SERVICE INFO – INA 0187

Váltás elastikus hosszboardás ékszíjra

Az 531 0503 10 cikkszámú feszítőgörgőre már nem lesz szükség

Motor: F1AE

1. ábra: Ékszíjhajtás a 0113089 motorszámtól feszítőgörgővel

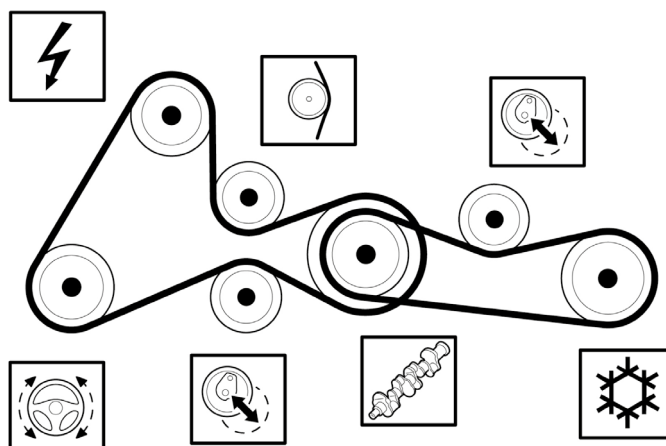
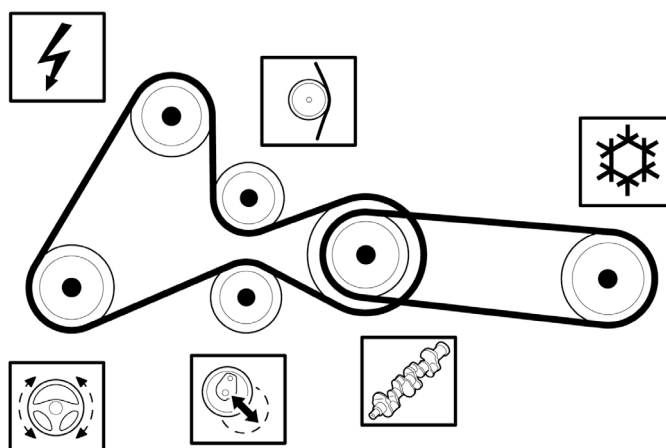
Az ékszíjhajtásban a klímakompresszorhoz a megnevezett járműgyártók a 0113090 motorszámtól kezdődően egy elastikus hosszboardás ékszíjat használnak. Emiatt elmarad az eddigi hagyományos hosszboardás ékszíjakhoz szükséges feszítőgörgő.

A motorokat a 0113089 motorszámtól a karbantartás során szintén át lehet alakítani az FB4EPK903 elastikus hosszboardás ékszíjakra. Ebben az esetben szintén nem lesz szükség feszítőgörgőre.

Az elastikus hosszboardás ékszíj korlátozás nélkül teljesít minden műszaki követelményt és gond nélkül beszerelhető a motoroknál a 0113089 motorszámtól. Az elastikus hosszboardás ékszíjra történő átalakítás során semmiképpen nem szabad feszítőgörgőt beszerelni!
